<p style="text-align: center;">COMUNE DI SORBOLO-MEZZANI (PROVINCIA DI PARMA)</p>				
<p>OPERA:</p> <p style="text-align: center;">IMPIANTO PER LO STOCCAGGIO, IL PRETRATTAMENTO E LA MESSA IN RISERVA DI RIFIUTI URBANI E SPECIALI SITO IN COMUNE DI SORBOLO MEZZANI LOCALITA' MALCANTONE DI MEZZANI</p>					
<p style="text-align: center;">VALUTAZIONE DI IMPATTO AMBIENTALE ED AUTORIZZAZIONE INTEGRATA AMBIENTALE</p>					
<p>OGGETTO:</p> <p><i>Risposta Richiesta integrazioni N.ro 28629/2022 del 21/02/2022</i></p>				<p>ELABORATO</p> <p style="text-align: center; font-size: 2em;">1</p>	
01					
00	<i>Luglio 2022</i>	<i>Emissione</i>			
Rev.	Data	Descrizione	Red.	Contr.	Appr.
IREN Ambiente S.p.A. Sede Legale Strada Borgoforte, 22 29122 Piacenza Tel: 0523. 605026 Fax 0523. 505128 e-mail: iren@gruppoiren.it www.gruppoiren.it

Nell'ambito della procedura per il rilascio del Provvedimento Autorizzatorio Unico Regionale e del provvedimento di Valutazione di Impatto Ambientale relativi al progetto di realizzazione impianto per lo stoccaggio, il pretrattamento e la messa in riserva di rifiuti urbani e speciali sito in Comune di Sorbolo Mezzani localita' Malcantone di Mezzani (Prot. RER PG.2021/863915

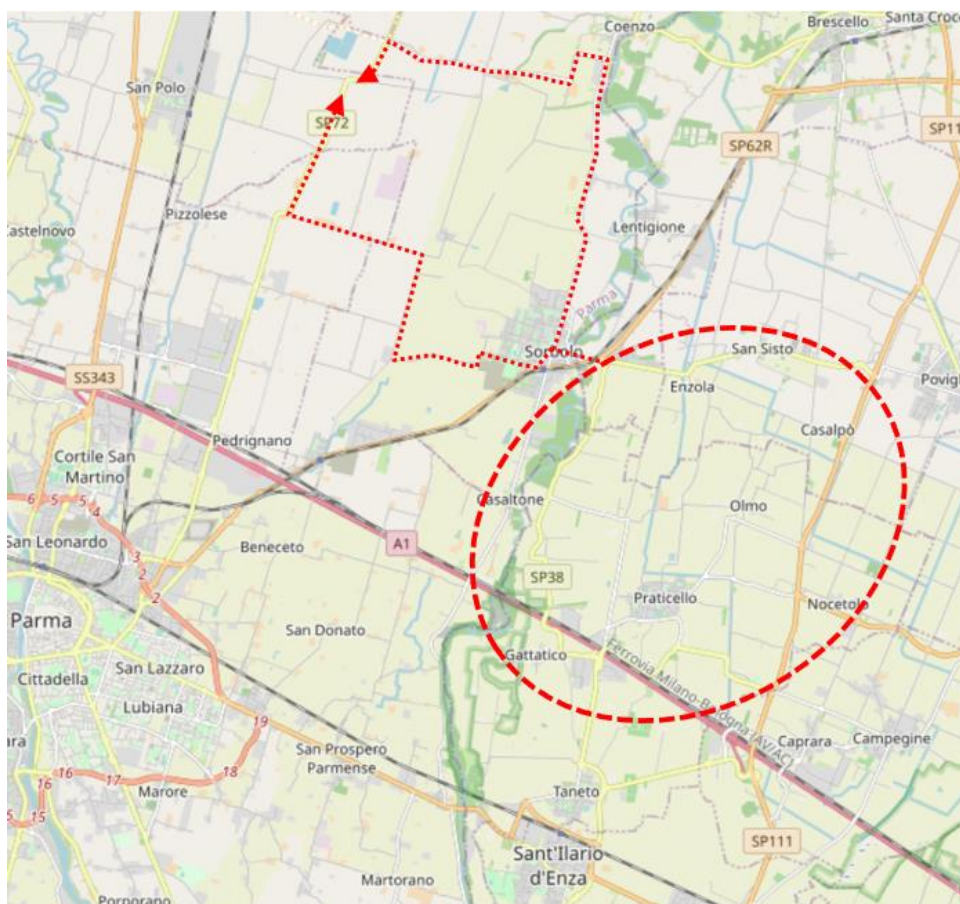
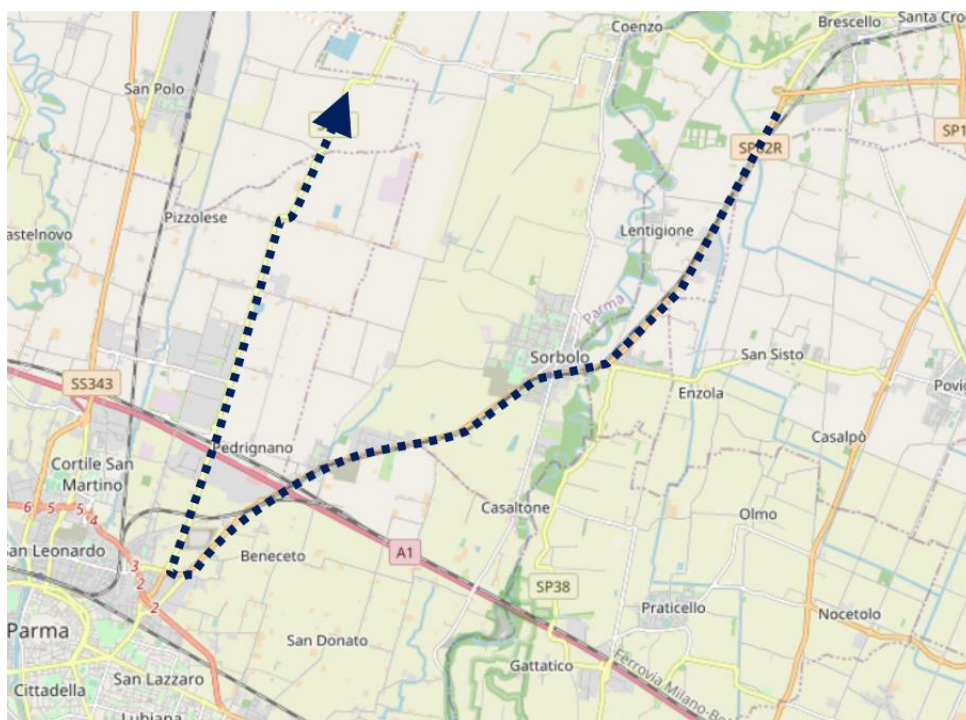
Rifacendosi all'osservazione finale della matrice rifiuti, gli studi forniti dal proponente stimano l'incremento del traffico in relazione all'aumento dei rifiuti trattati, usando però come scenario di riferimento non quello del sito (in cui attualmente il traffico indotto dall'attività impianto è pari a zero), ma quello a grande scala che comprende i due impianti di Cornocchio e Gheo, localizzati altrove, utilizzando, secondo quanto dichiarato in CdS, una scala regionale. Conseguentemente risultano parziali anche le considerazioni sull'incremento delle emissioni in atmosfera e del rumore da traffico.

Si richiede di riformulare tale studio anche in modo puntuale sulla realtà locale ed inoltre di quantificare i transiti che interesseranno il centro abitato di Sorbolo.

In questo tipo di analisi di impatto, l'esame dei flussi di traffico avviene a due scale geografiche:

- Per quanto riguarda i flussi di auto (spostamenti degli addetti) il possibile transito per Sorbolo è dato dagli addetti residenti nel comparto territoriale appena a sud/est di Sorbolo riportato schematicamente nella seguente figura; questi addetti attraverserebbero la viabilità del centro abitato di Sorbolo lungo gli itinerari indicati in figura.

In termini di quantità di flussi, su un totale stimato di 24 spostamenti auto al giorno (+ altrettanti ritorni a casa) generati dall'impianto, la quota relativa al comparto territoriale individuato non dovrebbe superare il 10% del totale e quindi essere inferiore ai 5 spostamenti auto al giorno, considerando sia le andate che i ritorni a casa.

- Per quanto riguarda il trasporto materiali, dati i vincoli esistenti sugli itinerari stradali est-ovest per il transito dei mezzi pesanti nella fascia fra il Po e la tangenziale di Parma, il passaggio per Sorbolo lungo la SP62 risulta inevitabile per il bacino di raccolta nella zona di Brescello, secondo il tragitto riportato in figura.

Anche in questo caso, su un totale stimato di 108 spostamenti di mezzi di trasporto al giorno (+ altrettanti ritorni a vuoto) generati dall'impianto, la quota stimata proveniente dal bacino di Brescello è marginale (inferiore al 3%).
